MARCHE 2024-17

Construction d'un cinéma 3 salles – Le Littoral - Fouesnant

Mise à jour du 17 septembre 2024

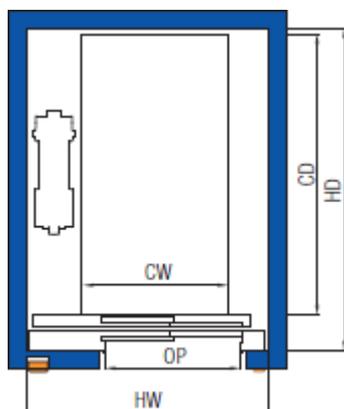
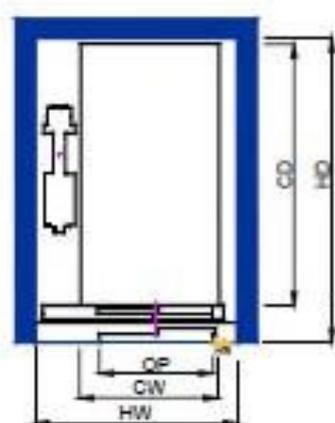
Sur les plans architecte, la gaine est dessinée avec des retours maçonnés en façade (portes en gaine) avec dimension intérieure 1450x1600mm lxp.

Or pour un 630kg avec portes en gaine, la dimension minimale est de 1600x1750mm lxp

Merci de confirmer que la gaine sera adaptée au besoin ascensoriste.

Autre possibilité : gaine sans retours maçonnés en façade : portes posées sur le palier et venant habiller la baie sur 1600x2270mm lxp. Dans ce cas la gaine intérieure est réduite à 1600x1660mm lxp

Vous pouvez réduire le capacitaire de la cabine tout en conservant la contrainte d'accessibilité de cette dernière pour un fauteuil (ascenseur 480KG ?)

La dimension 145 est figée mais nous pouvons légèrement allonger la trémie si besoin.
